Bescheid

**über die Änderung und Ergänzung der
allgemeinen bauaufsichtlichen Zulassung
vom 18. Dezember 2009**

Z-8.1-895

Gerüstsystem "RK 073"

Anlage A, Seite 193a zum Bescheid
 vom 08. November 2010 über die
 Änderung und Ergänzung der
 allgemeinen bauaufsichtlichen
 Zulassung Z-8.1-895
 vom 18. Dezember 2009
 Deutsches Institut für Bautechnik

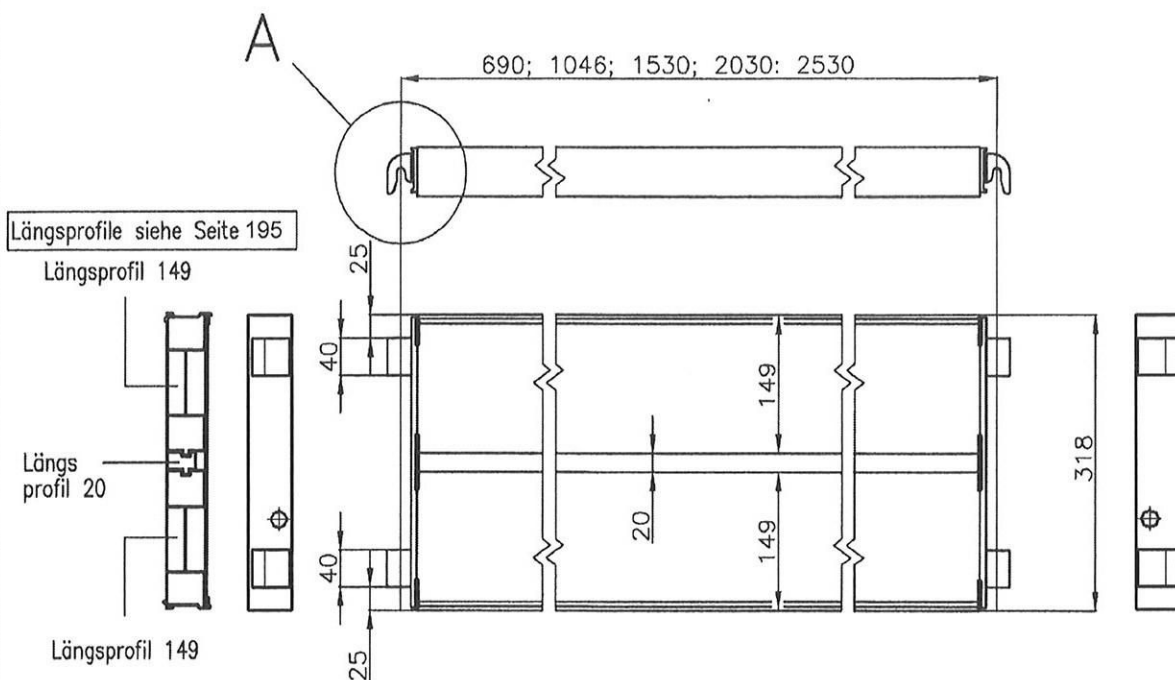
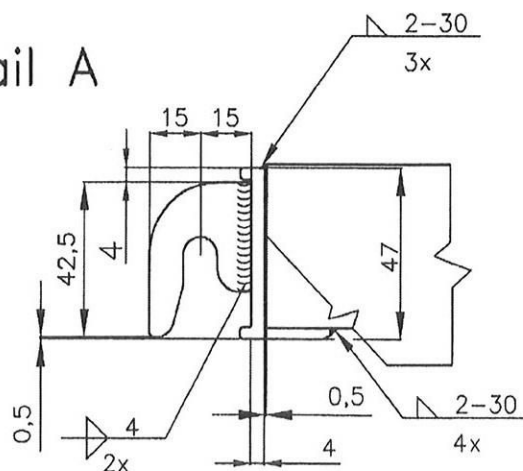
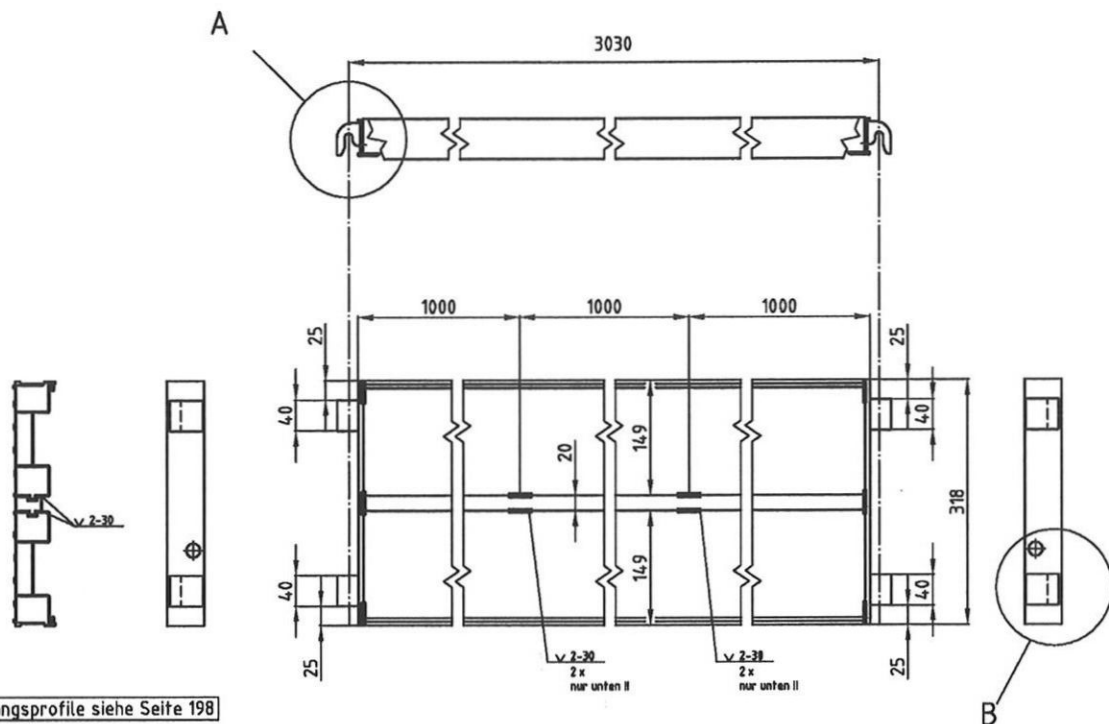
a) In Tabelle 1 wird die Seitenangabe für folgendes Bauteil geändert:

Bezeichnung	Anlage A, Seite	Regelungen für die Herstellung, Kennzeichnung und den Übereinstimmungsnachweis
Alu-Belag 0,32	193a	Abschnitte 2.1 bis 2.3

- a) Anlage A, Seite 193 wird durch Anlage A, Seite 193a ersetzt.
b) Anlage A wird durch die Seiten 197 bis 199 ergänzt.

Anlage A, Seite 197 zum Bescheid
vom 08. November 2010 über die
Änderung und Ergänzung der
allgemeinen bauaufsichtlichen
Zulassung Z-8.1-895
vom 18. Dezember 2009
Deutsches Institut für Bautechnik

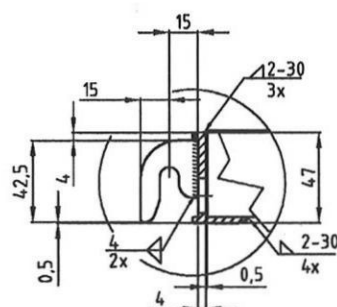
b) Tabelle 1 wird durch folgendes Bauteil ergänzt:

Bezeichnung	Anlage A, Seite	Regelungen für die Herstellung, Kennzeichnung und den Übereinstimmungsnachweis
Alu-Belag 0,32 / 3,07 m	197	Abschnitte 2.1 bis 2.3

Bezeichnung	Anlage A, Seite	Feldweite ℓ [m]	Verwendung in Lastklassen	Verwendung im Fang- und Dachfangerüst
Alu-Belag 0,32 / 3,07 m	197	3,07	≤ 3	zulässig

Belag	nach Anlage A, Seite	Feldweite [m]	Lose f_o [cm]	Steifigkeit [kN/cm]		$N_{1,2}$ [kN]	Beanspruchbarkeit der Federkraft $N_{R,d}$ [kN]
				$C_{1L,d}$	$C_{2L,d}$		
Alu-Belag 0,32	193a	$\ell \leq 2,57$	2,0	0,61	0,18	2,5	2,6
	197	$\ell = 3,07$	1,6	0,32	0,11	2,5	2,1
